SERVICE INFO – INA 0043

531 0535 20 és 531 0819 10 cikkszámú feszítőgörgők

Összetévesztés veszélye

1. ábra: 531 0535 20 - Balra a régi kivitel jobbra az új kivitel

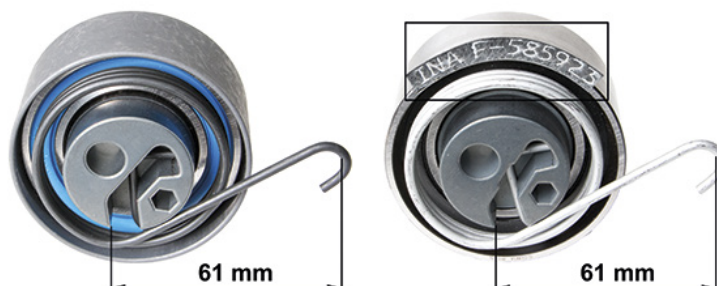
Az 531 0535 20 és az 531 0819 10 cikkszámú feszítőgörgőket azonos cikkszámú új kivitelűre cserélik le. A módosítás megkönnyíti a két típusnak egymástól történő megkülönböztetését.

Az egyértelmű megkülönböztető jelzés a rányomott gyártási szám és a rugóacél színe (1. és 2. ábra).

Az új kivitelű futógörgők ezen kívül köszörült felülettel rendelkeznek és a felhasznált rugóacél még korrózióállóbb.
